改善箇所説明図

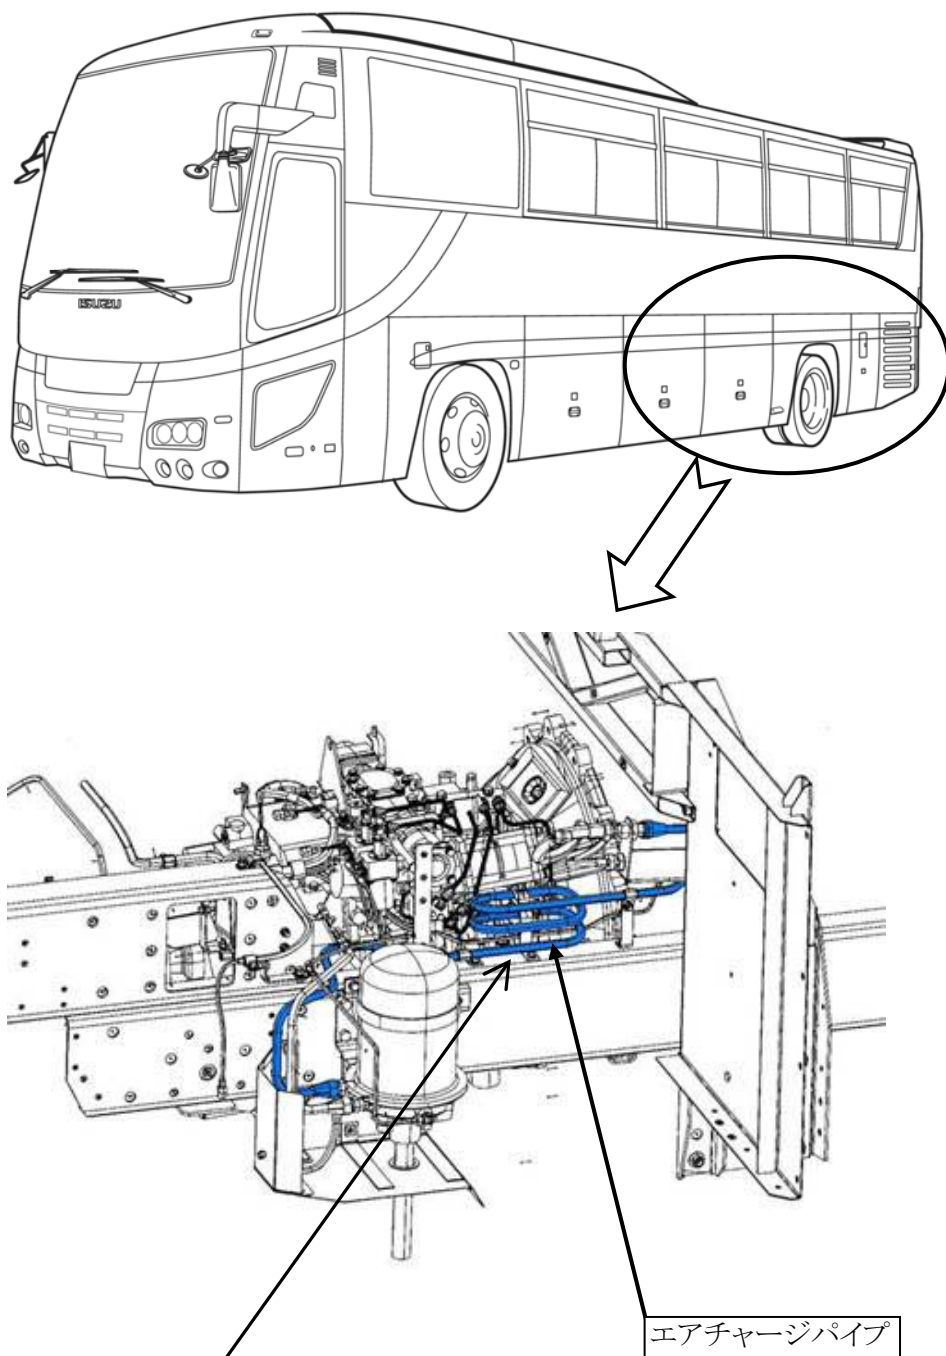
基準不適合発生箇所

制動装置のエアチャージパイプの固定方法が不適切なため、エンジン振動等により当該パイプに亀裂が生ずるものがある。そのため、そのまま使用を続けると、当該パイプからエアが漏れ、エアの供給量が減少してエアの充填時間が長くなるおそれがある。

全車両、当該エアパイプを新品と交換するとともにクリップを1個所追加する。
